## ÉCOLOGIE DU CARCASSONNAIS, DES CORBIÈRES ET DU LITTORAL AUDOIS

### CONSULTATION POUR LA RÉVISION DU PLU DE NARBONNE

TEL QU'ARRÊTÉ LE 26/11/2024

### AVIS DE L'ASSOCIATION ECCLA

## **6) Part insuffisante du logement social dans le bâti à construire.**

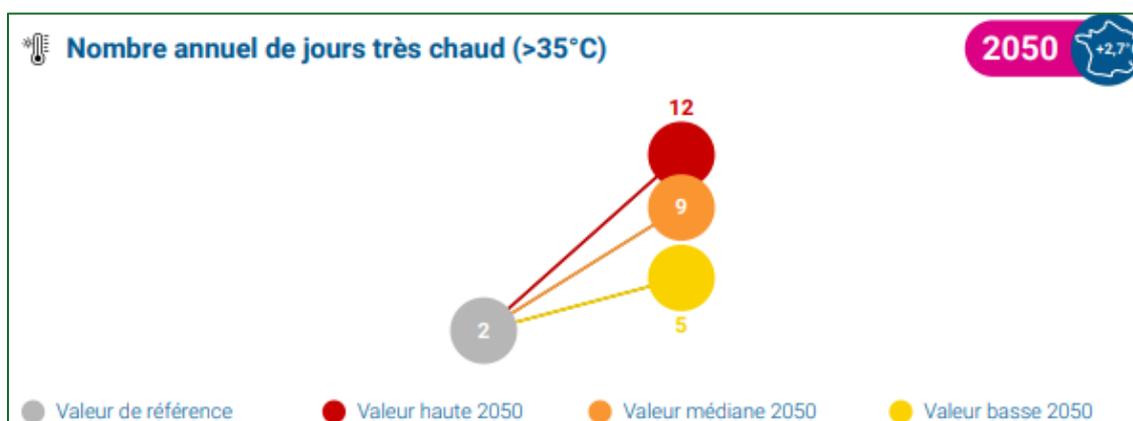
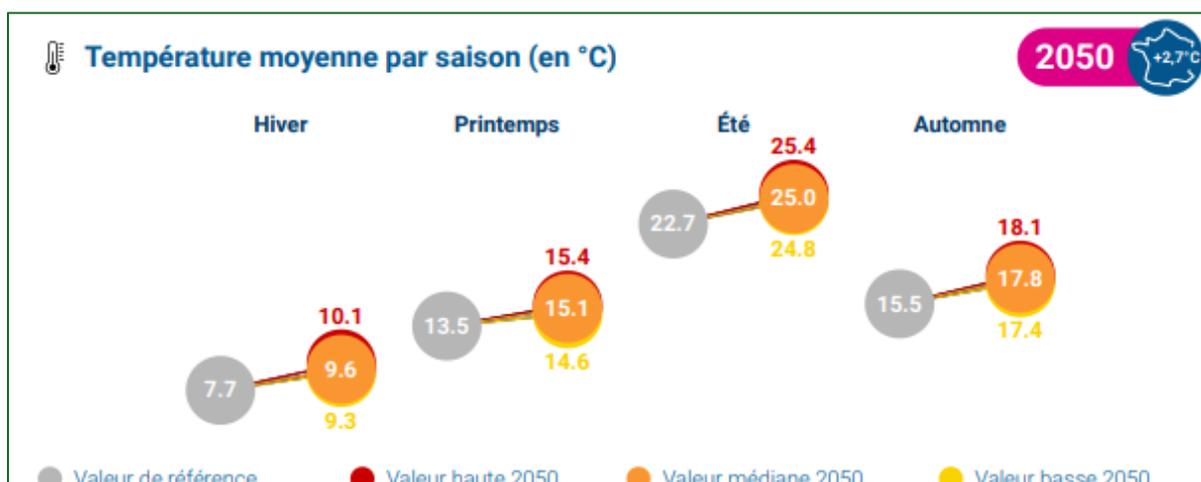
Le PLU confirme que l'objectif à Narbonne est de 25% de logements sociaux au sens de la loi SRU. Or aujourd'hui Narbonne compte environ 8000 logements sociaux pour près de 40000 logements, soit 20%. A l'issue du PLU il faudrait donc que Narbonne compte 10950 logements sociaux pour rattraper son retard. Rapporté aux 3800 nouveaux logements à produire, cela laisse penser que le retard ne sera pas rattrapé et que la commune s'exposera aux pénalités prévues par la loi.

## Températures

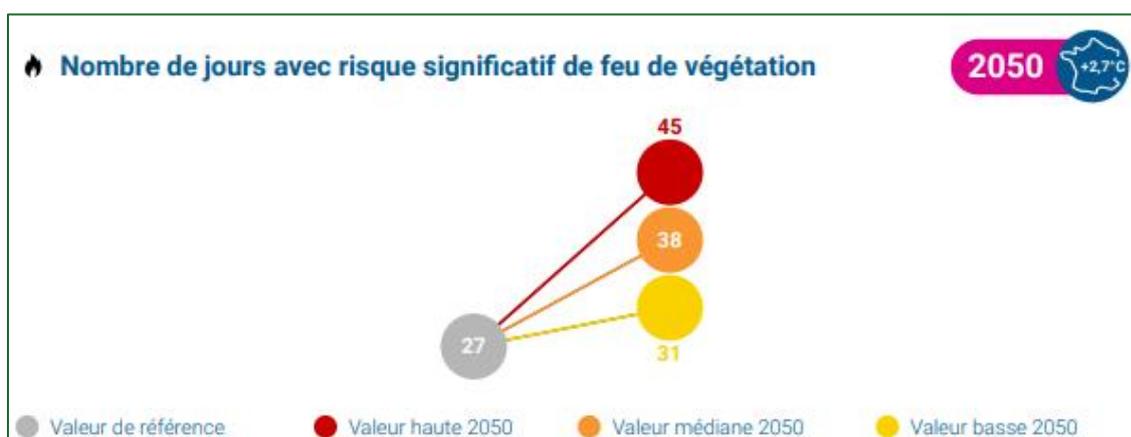
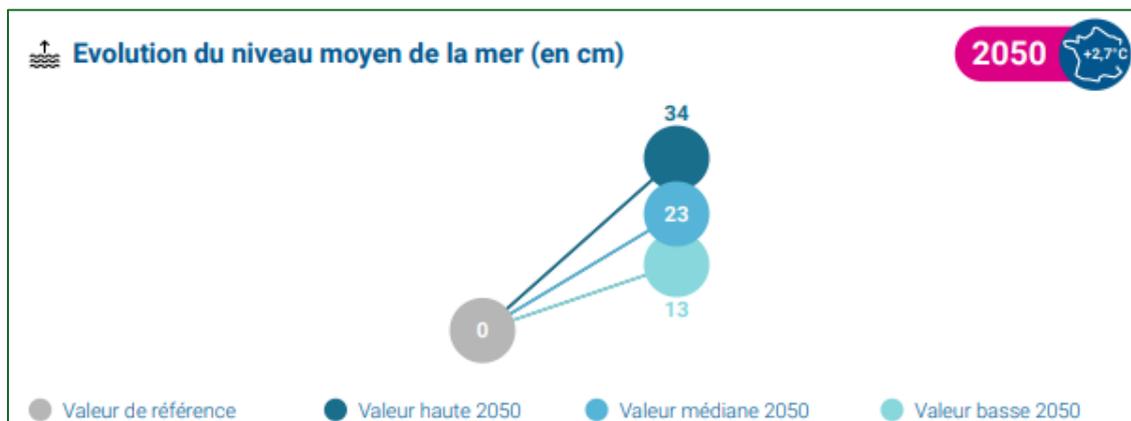
Les mesures prévues par les documents de révision du PLU nous semblent vraiment trop timides pour lutter véritablement contre les îlots de chaleur urbain, préserver efficacement les arbres et accélérer le déploiement de la revégétalisation urbaine. Ces mesures ignorent totalement la TRACC (trajectoire de réchauffement de référence pour l'adaptation au réchauffement climatique) élaborée pour 2050 et 2100 par Météo-France et adoptée par le Ministère de la transition écologique. La TRACC est basée sur un accroissement des températures de 2,7°C en 2050 (par rapport à l'ère pré-industrielle) et de 4°C en 2100.

Pour Narbonne, les évolutions attendues sur les suivantes (Cf. Climadiag commune, site de Météo-France) :
